株式会社ミスミ
Factory-MR0 企業体
日本 FM 事業グループ

仕様変更のご案内(精密作業手袋)

精密作業手袋 指先コーティング【10～100 個入り】 N-SGGLVF

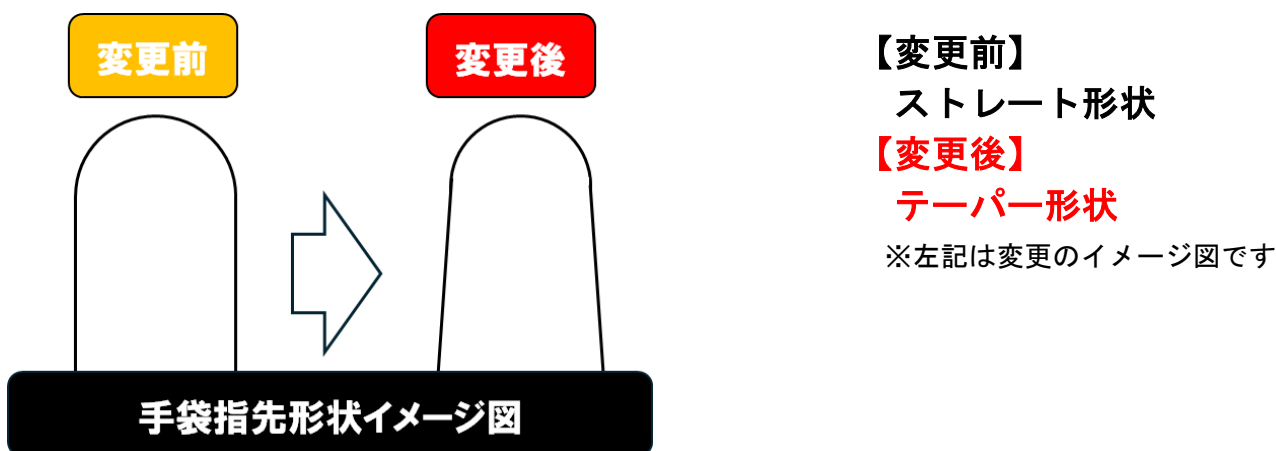
手袋指先部の寸法を少しタイトにすることで指先フィット感を改善しました。

指先のフィット感を向上させるためにストレート形状からテーパー形状に仕様の見直しを行いました。

2025 年 3 月ご注文分より、仕様変更後の商品を出荷させていただきます。
